OBSERVATIONS RELATIVES À L'ENQUÊTE PUBLIQUE SUR LA RÉFECTION ET LE CONFORTEMENT DES DIGUES DU LARGE ET LAUBEUF

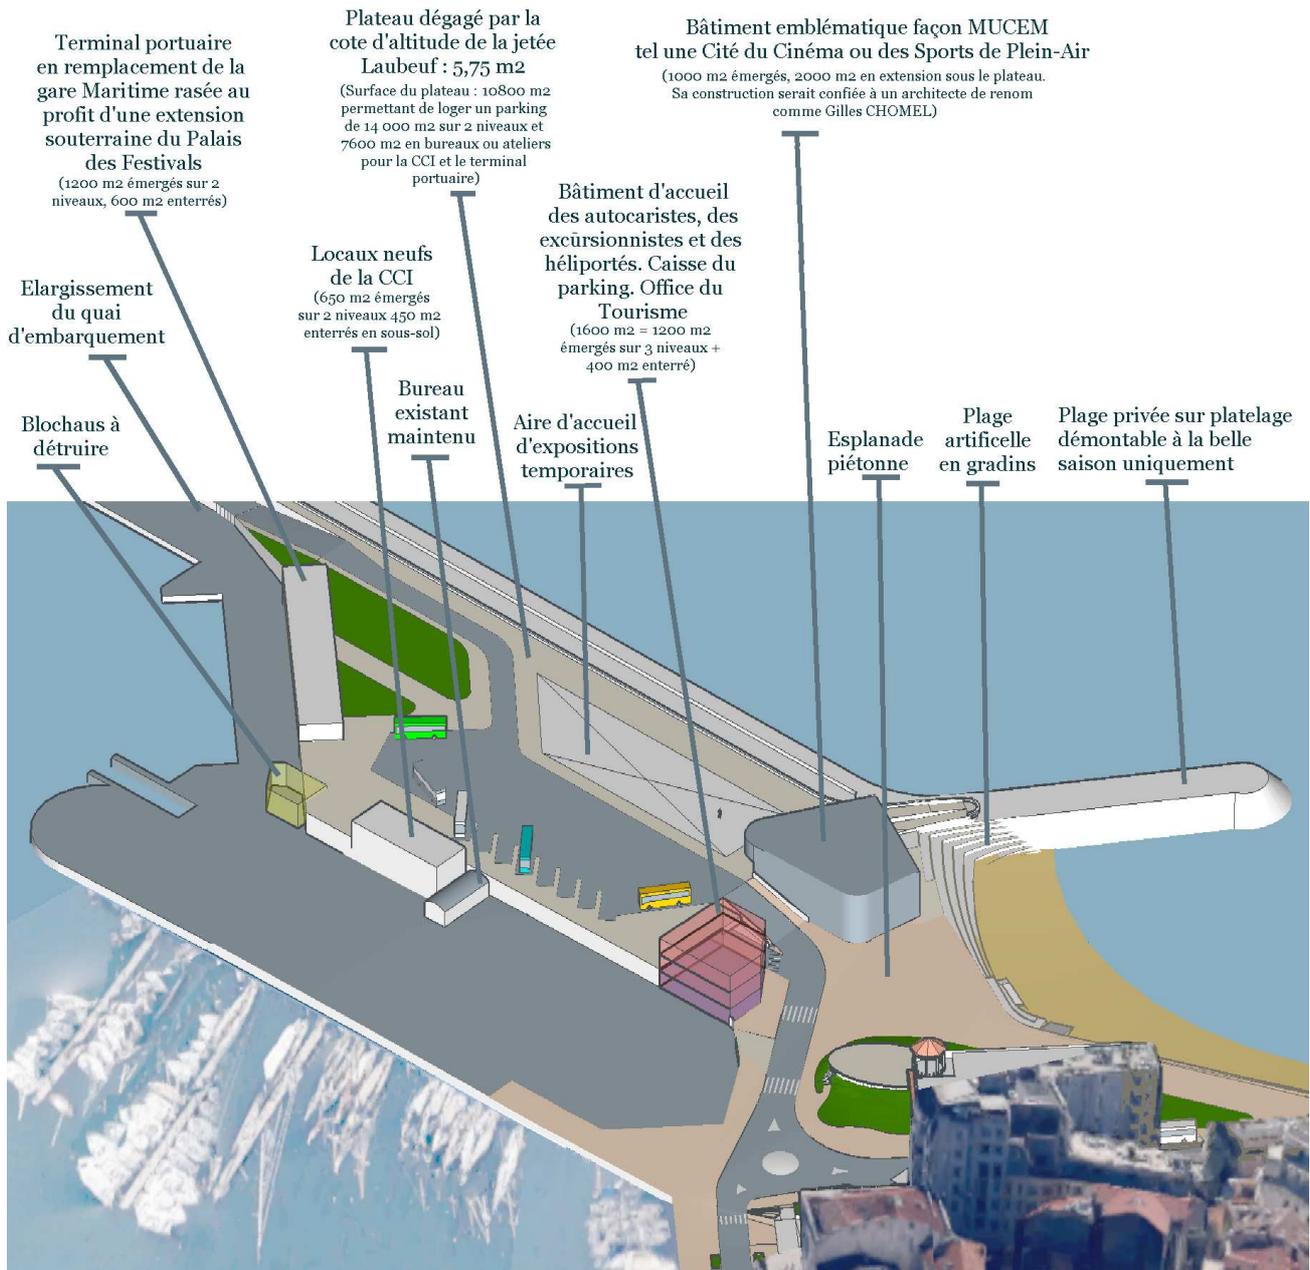
C'est un des aspects les plus déconcertants du projet qui est soumis à avis public : il ignore les possibilités d'aménagement de l'immense aire de parking dont tout le monde s'accorde à déplorer l'actuelle inorganisation. Pire ! La présente enquête publique aliène le potentiel d'aménagement de ce lieu en figeant pour l'éternité le principe des deux accès par voies latérales en périphéries Est et Ouest du parking.

Je propose une innervation de la péninsule par une voie unique bordée de trottoirs généreux là où les concepteurs n'ont même pas prévu un seul trottoir le long des deux chaussées qu'ils préconisent !

La vue ci-dessus présentée dans le cadre de l'enquête publique ne prévoit même pas de trottoir pour accéder à l'embarcadère des îles, aux phares, aux sociétés situés en extrémité des jetées, à l'héliport, au quai croisière, au parking ou aux autocars ! sauf à s'aventurer sur la rampe-promenade.

Observation n°2: Tracé alternatif du départ de digue

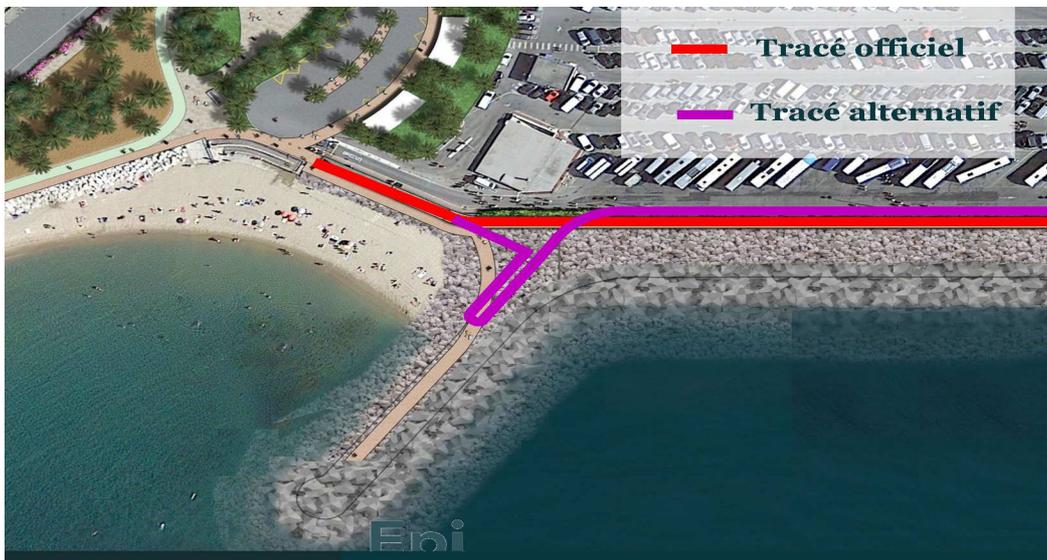
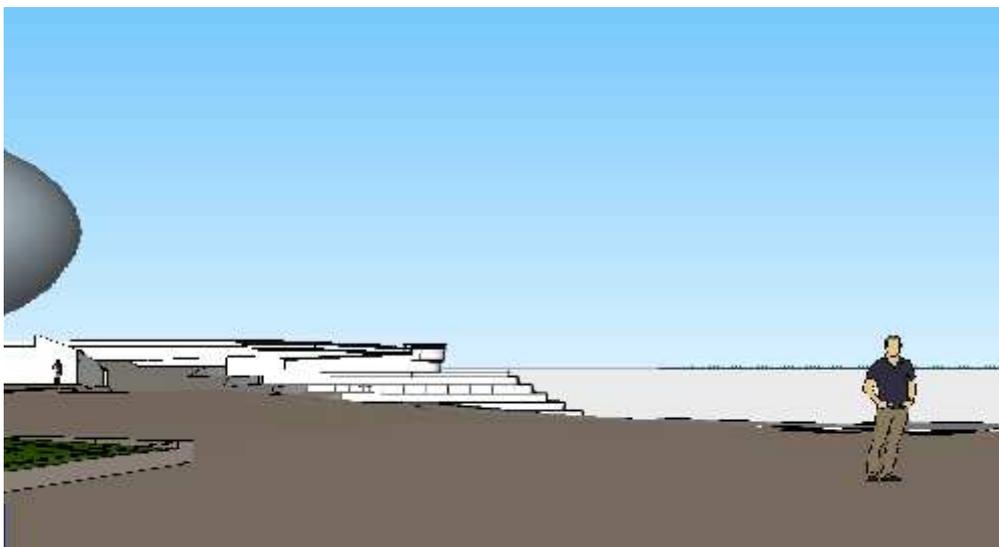
Je propose la variante ci-dessus du tracé du début de la digue en violet.

Une seule construction en béton au lieu de deux

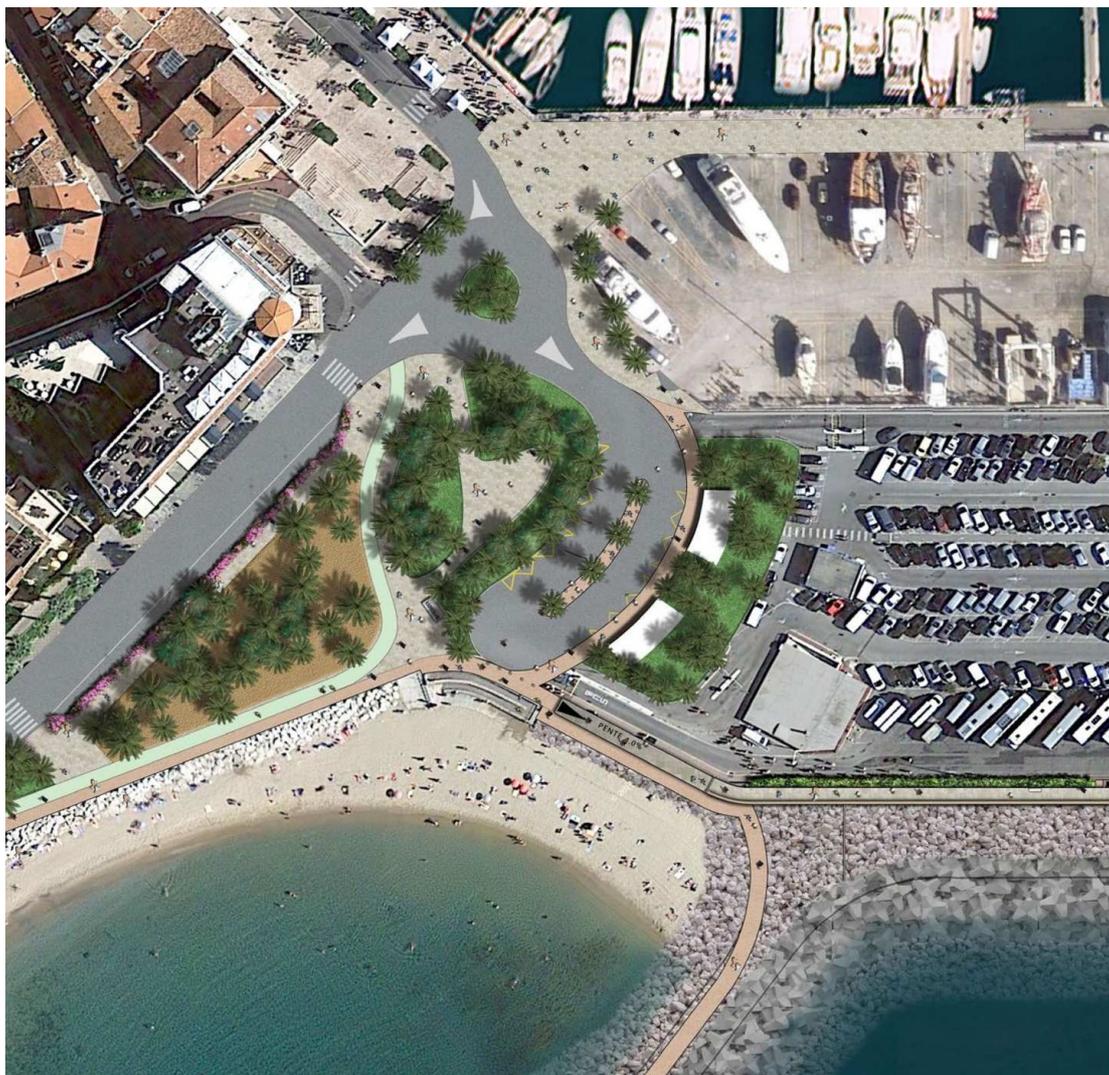
En s'empêchant d'envisager l'édification d'un plateau de 5,75 mètres d'altitude, les concepteurs négligent la solution d'un bâtiment-faisant-office-de-digue permettant une économie substantielle comme le montrent les figures ci-dessous

Le principe d'un bâtiment-faisant-office-de-digue ci-dessous permet une économie d'environ 1200 m³ du béton du massif brise lames à laquelle il convient de retrancher la quantité de béton nécessaire au renforcement du plateau-parking pour qu'il joue son office de massif brise-lame.

Ce principe permet également l'économie de 200 mètres de garde-corps côté quai. On notera, enfin, le recul de 1,50 mètre du complexe de digue, soit environ 300 m² de surface rendue à la mer et à ses possessions.

Absence de trottoir en rive Sud du boulevard Hibert

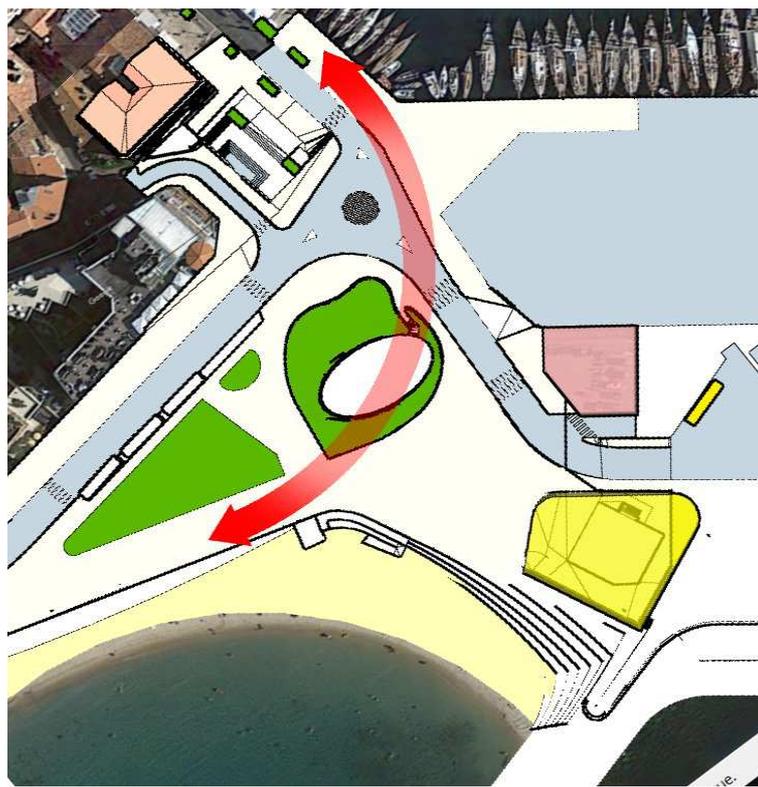
Je suis très surpris de l'absence de trottoir sur le bord Sud du Bd Hibert.

Cette absence est d'autant plus surprenante qu'un créneau de stationnement est dessiné de sorte que les occupants des véhicules stationnés piétineront l'étrange massif de fleurs roses prévues à cet endroit !

Tout au contraire, Un large trottoir est dessiné sur ma contre-proposition. Ce large trottoir se justifie d'autant plus, ici, que j'ai pris le parti de substituer à l'aire de retournement officielle, la file de bus en attente sur ce trottoir Sud.
